IBRAM - Parecer Técnico SEI-GDF n.º 82/2019 -
IBRAM/PRESI/SULAM/DILAM-I

Este Parecer tem como objetivo analisar o Relatório das APPs e faixas marginais - Ville de Montagne (25103647) conforme solicitações estabelecidas junto à reunião ocorrida entre IBRAM e TERRACAP em 15/06/2018 e registrada na Memória de Reunião IBRAM/PRESI/SULAM/DILAM-I (24027897).

Figura 1 - Pontos de nascentes indicados no Estudo de risco geotécnico, em sua primeira versão.

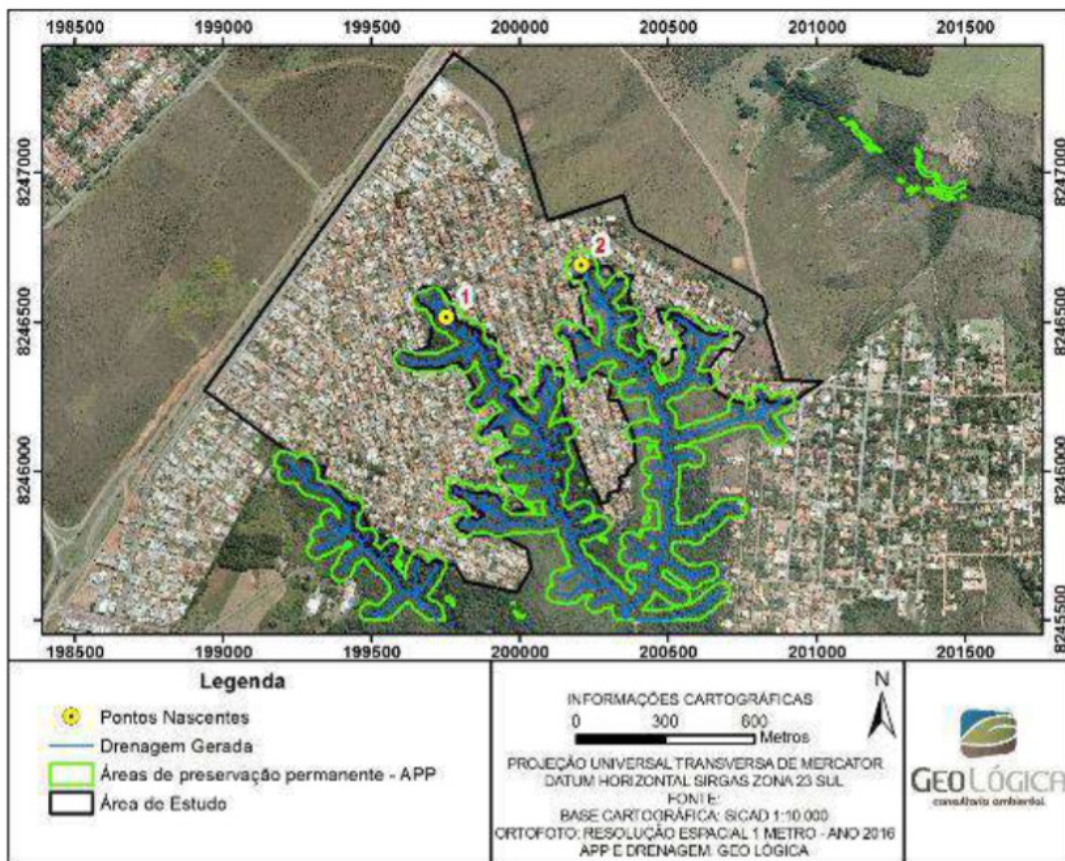
Conforme reunião ocorrida entre IBRAM e TERRACAP foi verificado a necessidade de checar a localização exata das nascentes e olhos d'águas que foram indicados no Estudo de risco Geotécnico apresentado em 2017 (Estudo Ambiental Risco Geotécnico APC São Bartolomeu - Trecho 1 (6810252)). Inicialmente o estudo estabelecia as redes de drenagem por meio da modelagem do QGIS denominada Flow accumulation para a área de interesse e dois pontos de nascentes (figura 1).

Figura 2 - Novo mapa de Nascentes entregue junto ao estudo ambiental de risco alterado em 2018.
 fonte: Estudo Ambiental Risco Geotécnico APC São Bartolomeu - Trecho 1 (7335123)

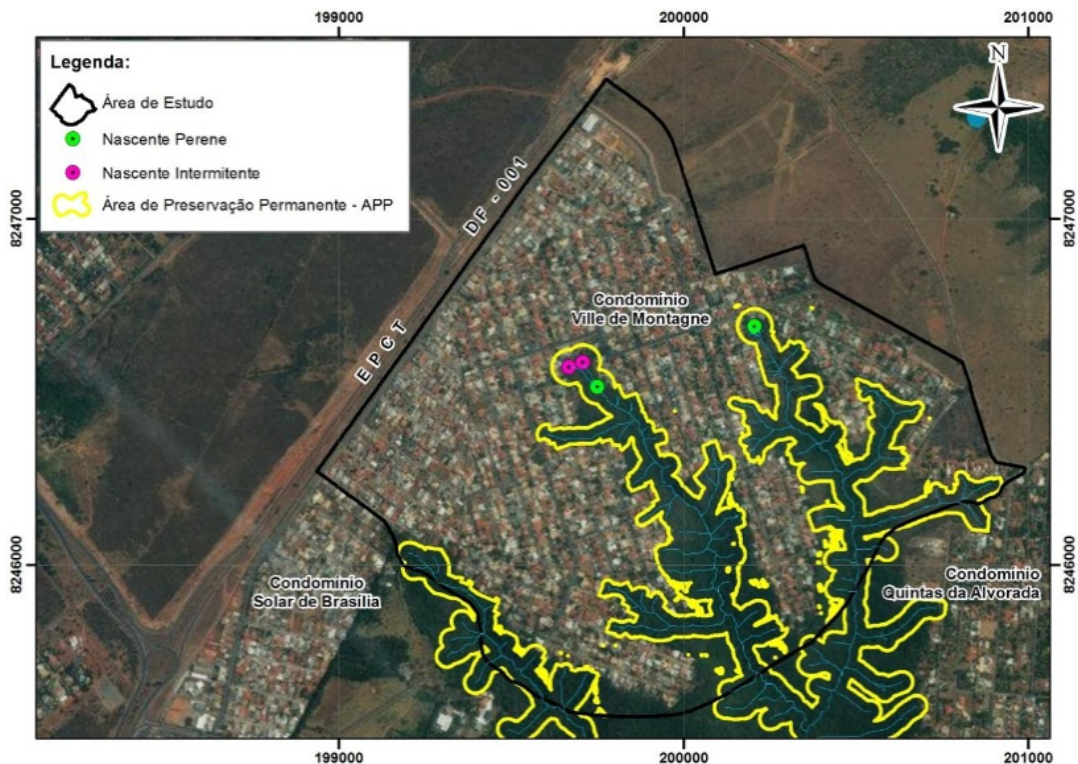
Após emissão da Informação Técnica 2 (4992838) o estudo foi refeito (Estudo Ambiental Risco Geotécnico APC São Bartolomeu - Trecho 1 (7335123)) utilizando dois novos pontos de nascente, sem ter ocorrido a verificação em campo (figura 2).

Figura 4 - Mapa de APP e Faixas de marginais de proteção não edificáveis

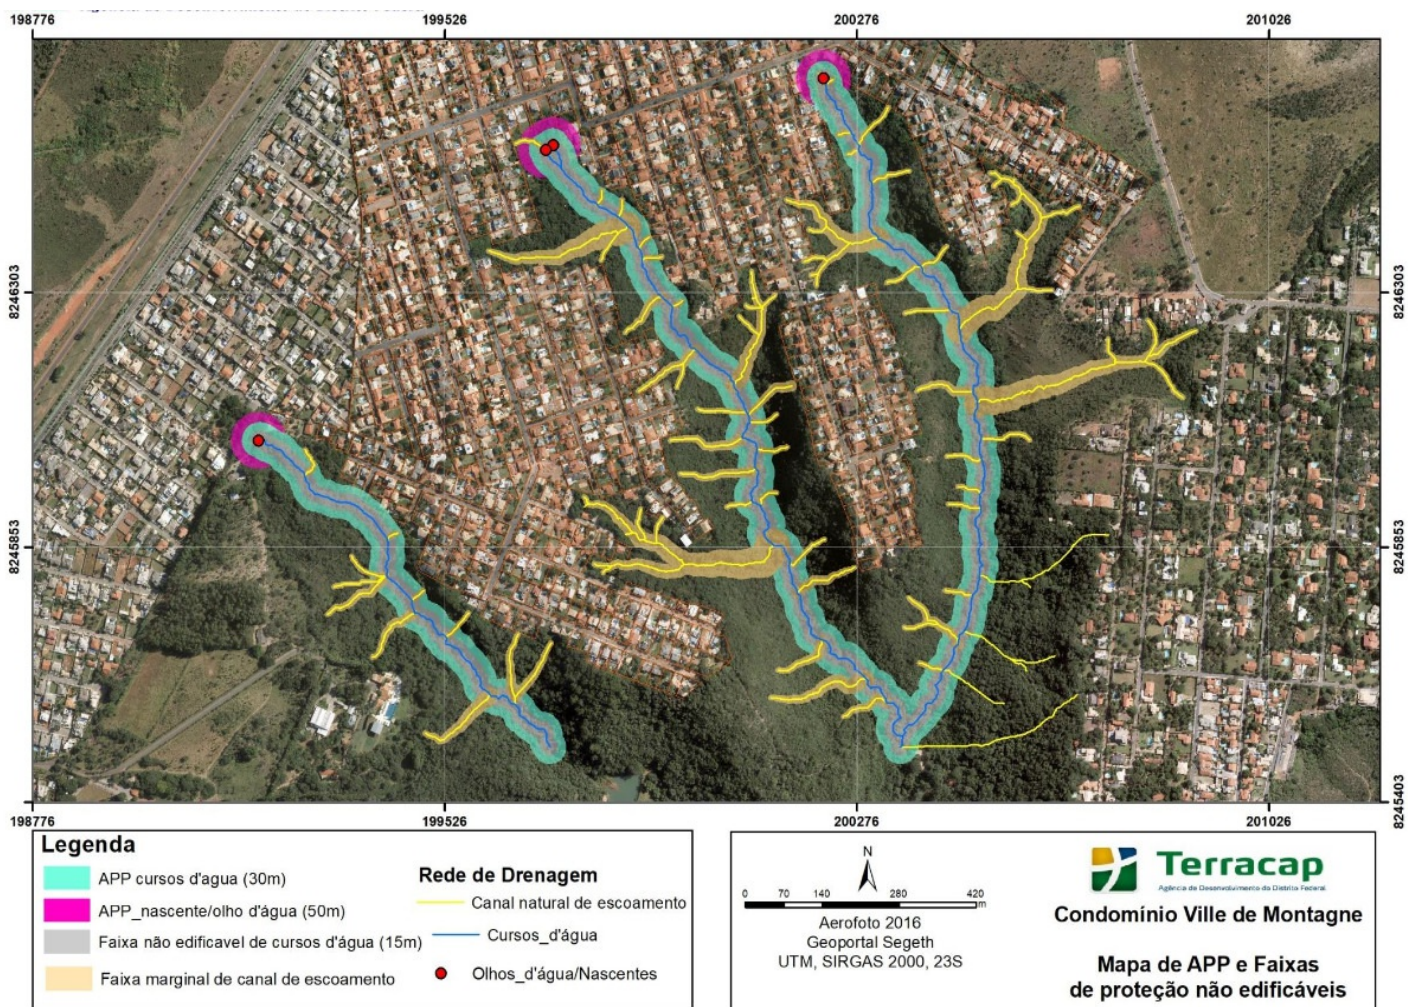
Como resultado do relatório, a TTACAP gerou o Mapa de Áreas de Preservação Permanente e faixas de proteção de canais naturais de escoamento, o qual também contém a indicação das nascentes e olhos d'água que existem em campo (figura 4):

Após análise do Relatório das APPs e faixas marginais - Ville de Montagne (25103647) este analista considera que as áreas de preservação permanente e faixas de proteção de canal natural de escoamento superficial (Decreto 30.315/2009) foram definidas de forma adequada.

Recomendo que seja informado à TERRACAP que pode ser procedido a elaboração de nova Nota Técnica acerca dos lotes em Área de Parcelamento Condicionado que poderão dar continuidade ao processo de regularização fundiária, levando em consideração os achados do Estudo Ambiental Risco Geotécnico APC São Bartolomeu - Trecho 1 (7335123), o Relatório das APPs e faixas marginais - Ville de Montagne (25103647) e o que foi determinado junto da Memória de Reunião IBRAM/PRESI/SULAM/DILAM-I (24027897), a saber:
